INFORME DE HITO DE CONTROL
N° 21996-2023-CG/APP-SCC

**PROYECTO DE INVERSIÓN “MEJORAMIENTO Y
AMPLIACIÓN DE LOS SISTEMAS DE AGUA POTABLE,
ALCANTARILLADO Y TRATAMIENTO DE LAS AGUAS
RESIDUALES DE LA CIUDAD DE HUARMY, DISTRITO
DE HUARMY - PROVINCIA DE HUARMY –
DEPARTAMENTO DE ANCASH”**

**HITO DE CONTROL N° 4 – CULMINACIÓN DE OBRAS CIVILES Y
ESTRUCTURAS, EQUIPAMIENTO HIDRÁULICO Y ELÉCTRICO,
CORRESPONDIENTES A LA OBRA PRINCIPAL, AVANCE EN EJECUCIÓN DE
LOS MAYORES TRABAJOS DE OBRA (N° 01 Y N° 02), Y CONDICIONES
NECESARIAS PARA EL INICIO DE LA PUESTA EN MARCHA.**

Imagen N° 06 - Detalle del Plano “ESTRUCTURA RESERVORIO PROYECTADO R-03 V=1500 M3, PLANTA CIMENTACIONES Y DETALLES”

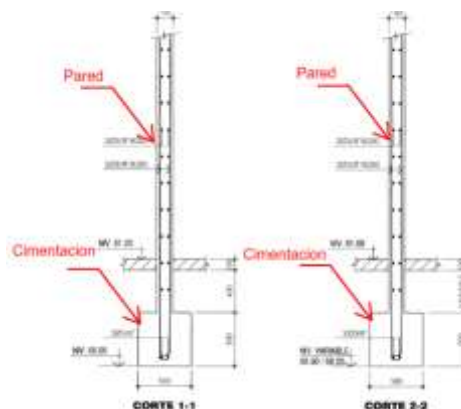
Sin embargo, durante la revisión del Plano de Estructuras del Reservorio R-03 frente a la Especificaciones Técnicas y Hoja de Presupuesto del Expediente Técnico, sobre la caseta de válvulas se verifica que presenta inconsistencias respecto a la resistencia a la compresión del concreto ($f'c$) en la cimentación y el tipo de material que corresponde a las paredes, tal como se resume en el cuadro siguiente:

Elemento	$f'c$ del concreto en caseta de válvulas R-03 (kg/cm ²)		
	Especificaciones Técnicas	Presupuesto	Plano
Cimentación (Zapatas y cimiento corrido)	210	210	280
Paredes (muros)	Ladrillo	Ladrillo	280

Es decir, para la cimentación, tanto las Especificaciones Técnicas como la Hoja de Presupuesto, señalan que la resistencia a la compresión del concreto ($f'c$) debe ser de 210 kg/cm², mientras que según el Plano de Estructuras del Reservorio R-03, la resistencia a la compresión del concreto ($f'c$) debe ser de 280 kg/cm².

Del marco normativo indicado, se verifica que el “Tipo de cemento V” responde a contenidos de sulfatos (PPM)³⁹ entre 1500 y 10000, consistente con los resultados del “Análisis químico del Reservorio R-03” que corresponde a una **severa exposición a sulfatos (2783.74 ppm, conforme a la Imagen N° 04)**, el mismo que precisa que la resistencia a la compresión del concreto (f’c) debe ser de 310 kg/cm², aspecto que no fue recogido en el Plano de Estructuras del Reservorio R-03, en las Especificaciones Técnicas ni en la Hoja de Presupuesto del Expediente Técnico, tal como se señaló en el Cuadro N° 05.
